Second opinion effect plan Molenhof op molenbiotoop **molen De Krijgsman te Oosterblokker**

Beoordeling van het effect van nieuwbouwplan Noorderdracht 58 te Oosterblokker op de molenbiotoop van molen De Krijgsman op basis van eerdere notities van Peutz BV en SPA WNG ingenieurs en informatie van Molenerf Oosterblokker B.V.

14 April 2025

Rapportnr. MB 2025-4

Figuur 5: Rondom foto's van het plangebied Molenhof dat gerealiseerd gaat worden op een lager

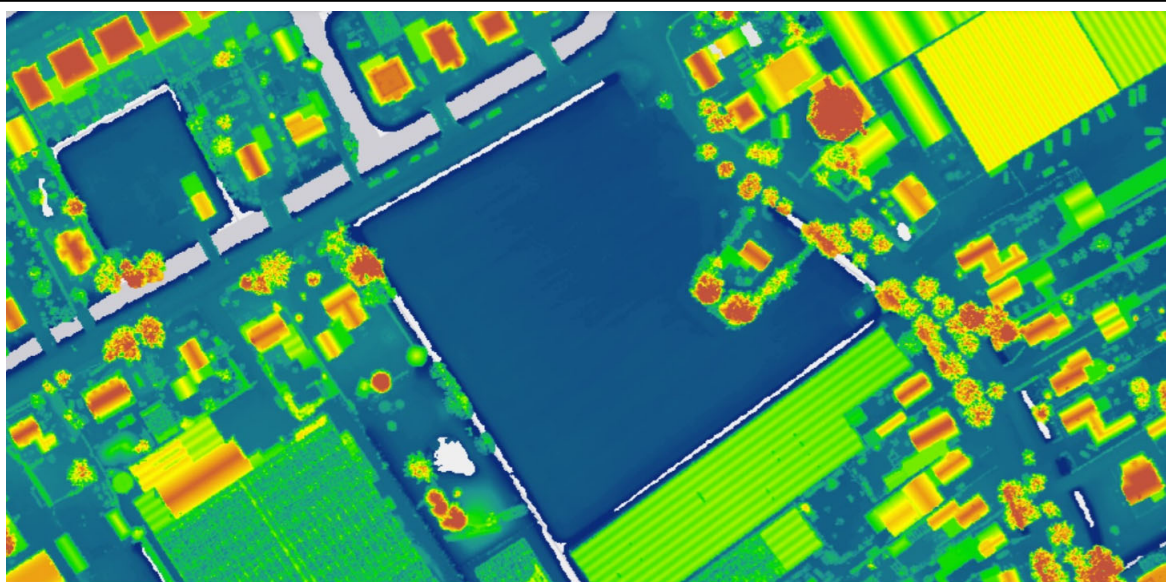
Bij het bezoek aan de locatie is geconstateerd dat ook in de huidige situatie de windvang uit deze westzuidwestelijke richting (de richting van de nieuwbouw) er al wind belemmerende elementen aanwezig zijn. Dat betreft dan voornamelijk het aanwezige groen. Op de foto's van de molenaar (bijlage 3) is te zien dat er zowel in zuid, als in zuidwestelijke en westelijke

richtingen boomtoppen zijn die aanzienlijk hoger zijn dan 12 meter. Deze begroeiing heeft een effect op de kwaliteit van de windvang. Saillant detail hierbij is de hoge boom aan de westzijde, net achter de molenaarswoning (het huis met het rode puntdak) die hierbij in het oog springt en die zich in de voortuin van het molenaarshuis bevindt.

Verder ligt het weiland waarop de nieuwbouw Molenhof is voorzien, enigszins verlaagd ten opzichte van haar directe omgeving. In combinatie met de aanwezige begroeiing aan de westzijde, het caravanopslag gebouw annex kas aan de zuidzijde, de verhoogde Bangert en de begroeiing langs de Noorderdracht levert dit de associatie op dat het gebied “als een badkuip” in haar omgeving ligt, zie figuur 5.

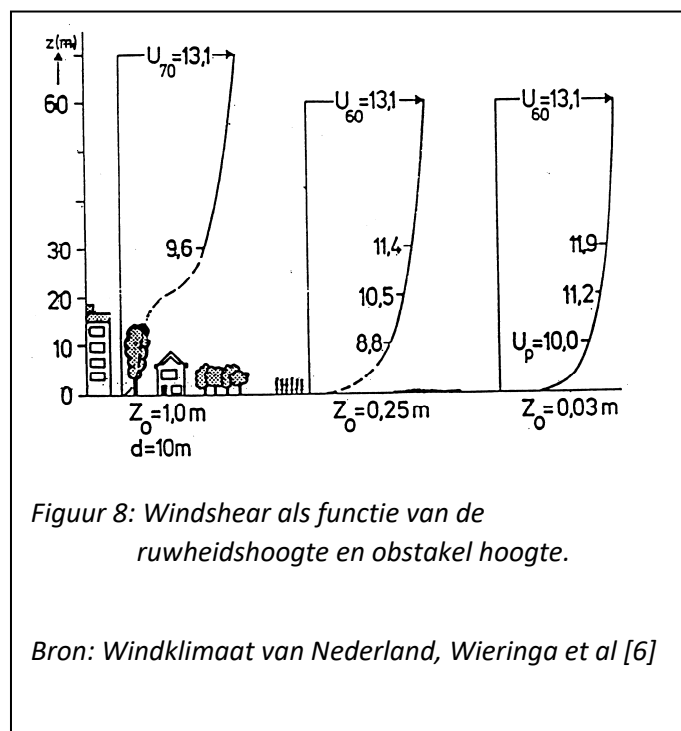
Zo is in figuur 3 heel duidelijk te zien hoe uitgebreid dit gebied met nieuwbouw aan de gehele westzijde van de molen is geworden. Bij de veel voorkomend westelijke windrichtingen is dit het voorland waarover de wind strijkt voordat deze de molen bereikt.

De structuur van dit voorland is van groot belang voor de opbouw van de windshear. Dit is de opbouw van de windsnelheid boven het gebied als functie van de hoogte boven het terrein. De gemiddelde hoogte van het voorland en de zogenaamde ruwheid van de obstakels die zich in het voorland bevinden bepalen de vorm van de windshear en ook de opbouw van de turbulentie, zie figuur 7.

De windvang van de molen, in termen van de gemiddelde windsnelheid uit de belangrijke westelijke richtingen door deze omvangrijke nieuwbouw is daardoor de afgelopen 20 jaar verminderd. Dit ondanks het feit dat een groot deel van deze nieuwbouw is gerealiseerd met een nokhoogte die onder- of vrijwel gelijk is aan de stellinghoogte van molen De Krijgsman.

Ook dat is in deze figuur 8 af te lezen. In het linker plaatje is te zien dat de windshear (de opbouw van windsnelheid met hoogte) als het ware naar boven wordt verplaatst wanneer er een aanzienlijke hoeveelheid nieuwbouw en/of andere obstakels, zoals hoge bomen worden gerealiseerd.
